DODATEK Č. 1 KE SMLOUVĚ O DÍLO

III/35012 Pořežín – most ev. č. 35012-3 – dokončení stavby

Změnový list č. 2

Změnový list č. 1

Geodetická technická zpráva

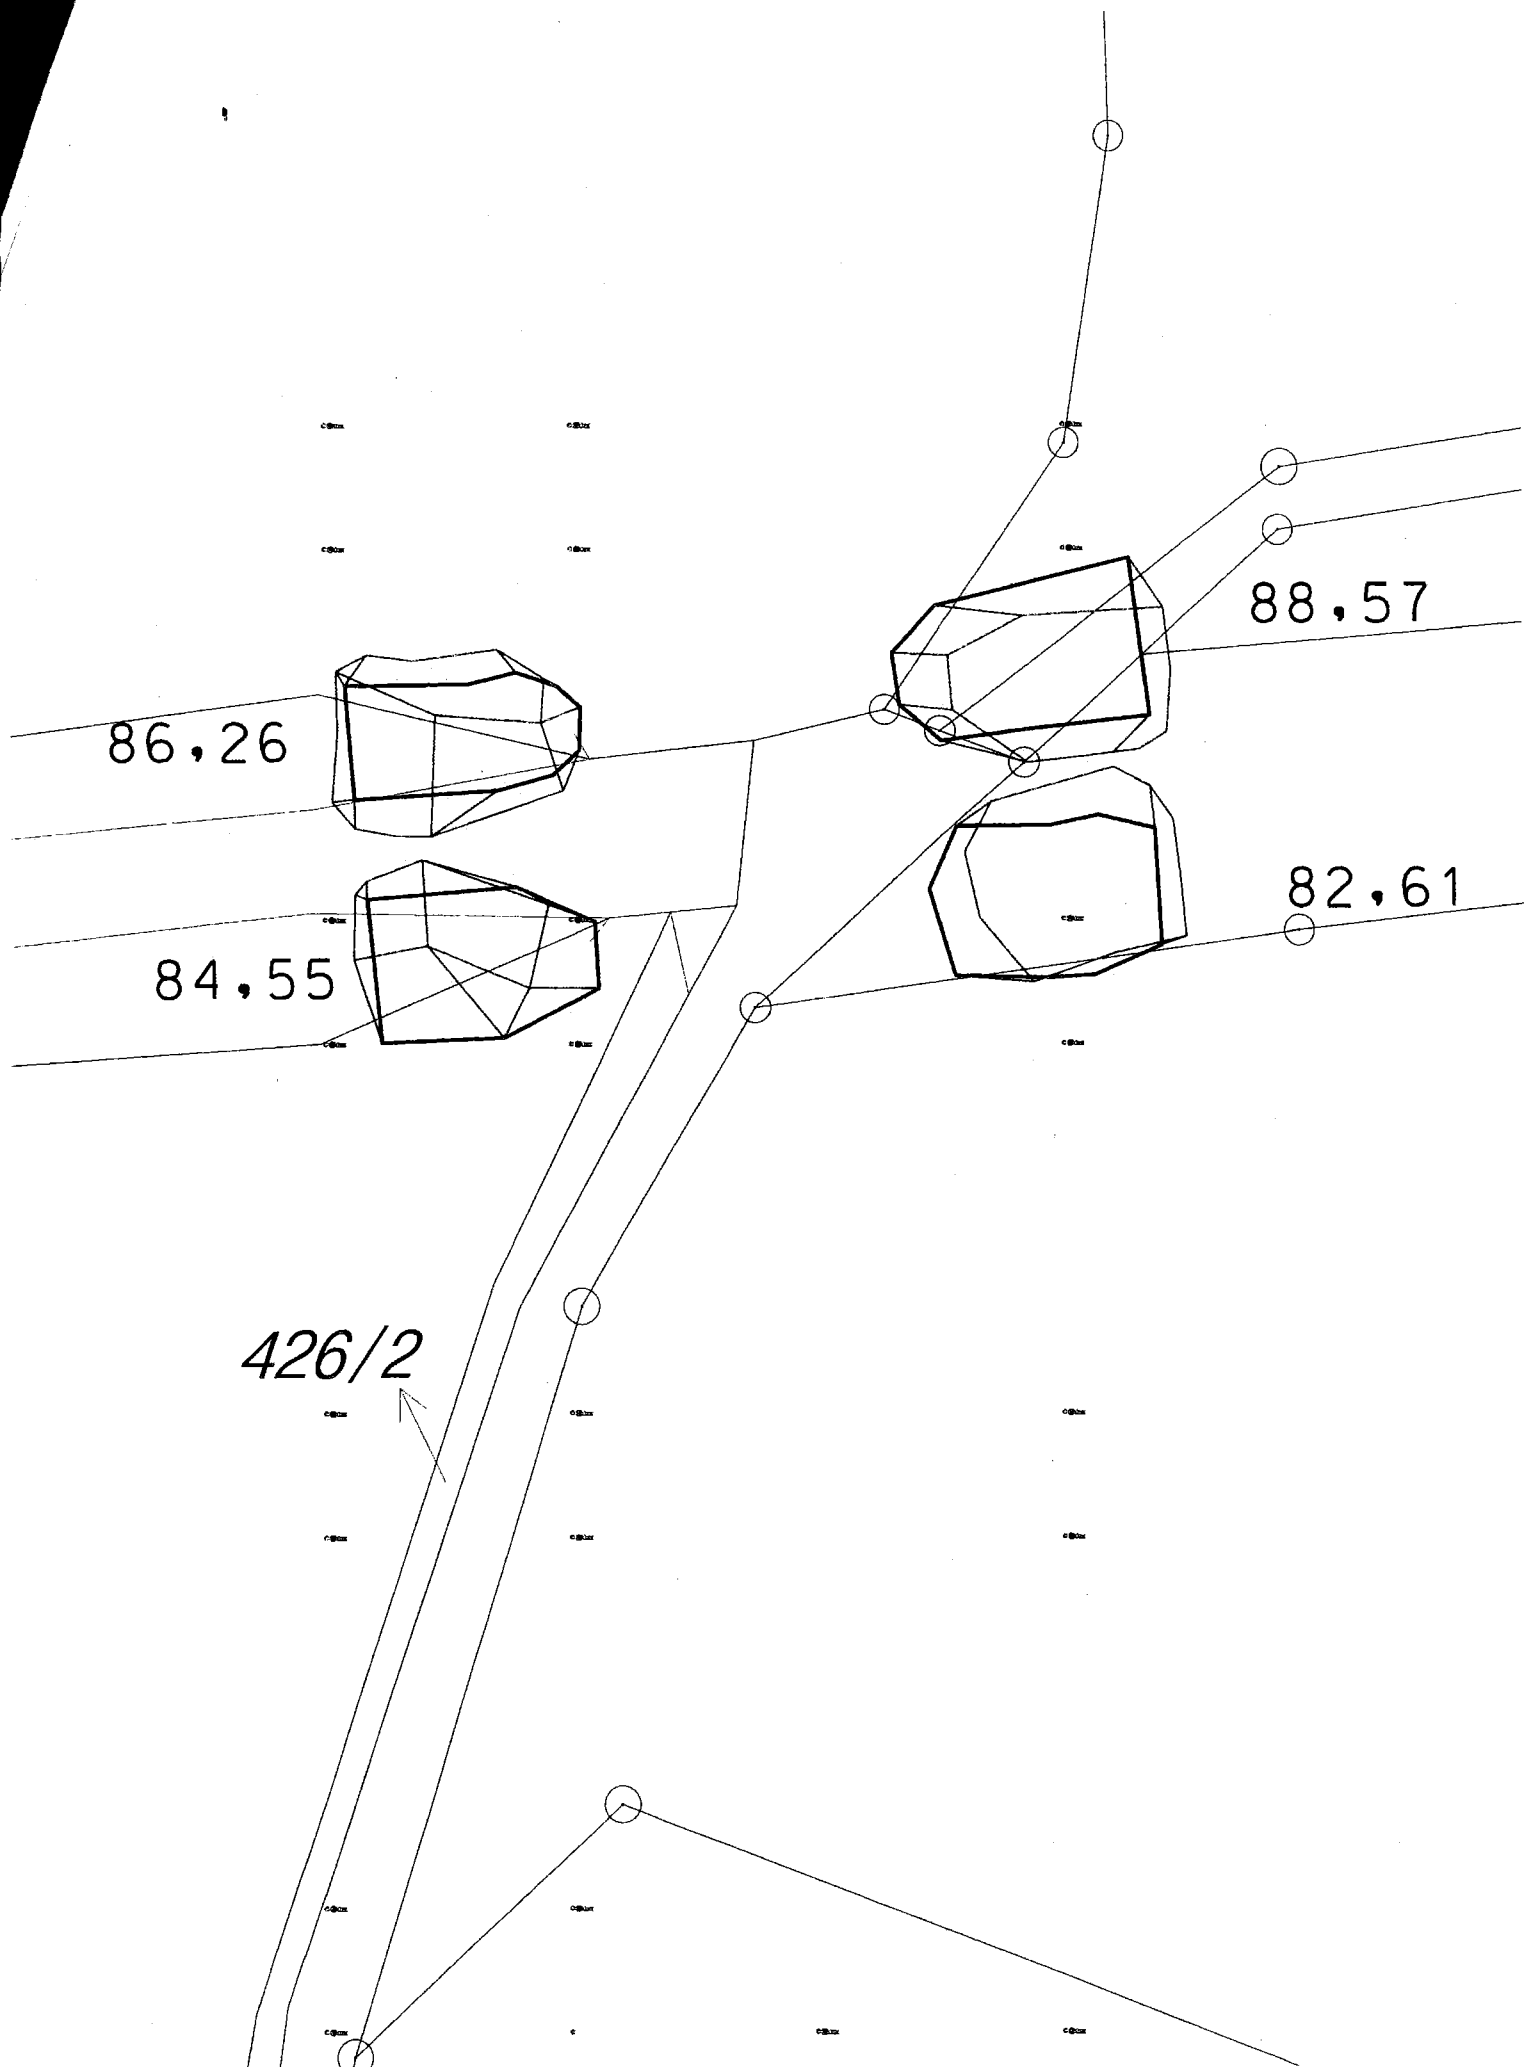
Na žádost objednatele bylo provedeno geodetické zaměření výkopů pro výstavbu gabionů na stavbě rekonstrukce mostu v lokalitě Pořežín.

Celkový objem výkopů k 25.10.2018 : 341,99 m³
